## 改善箇所説明図

マフラーカッター

### 不具合発生箇所

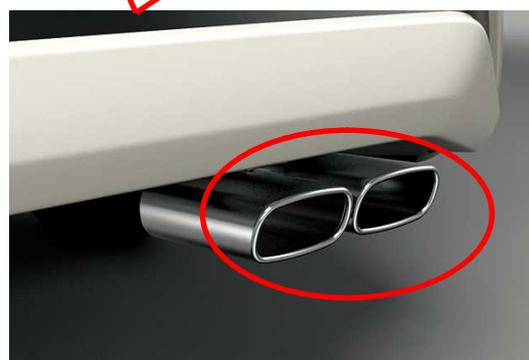
販売店装着オプション商品のマフラーカッターにおいて、2本出し筒管を固定しているステーの溶接強度が不足しているため、走行時の振動などにより当該ステーの溶接部が破断するものがある。そのため、そのまま使用を続けると、最悪の場合、マフラーカッターの一部が脱落し、他の交通の妨げとなるおそれがある。

改善品のマフラーカッターに交換する。なお、改善品の供給に時間を要することから、暫定措置として、マフラーカッターを取り外す。
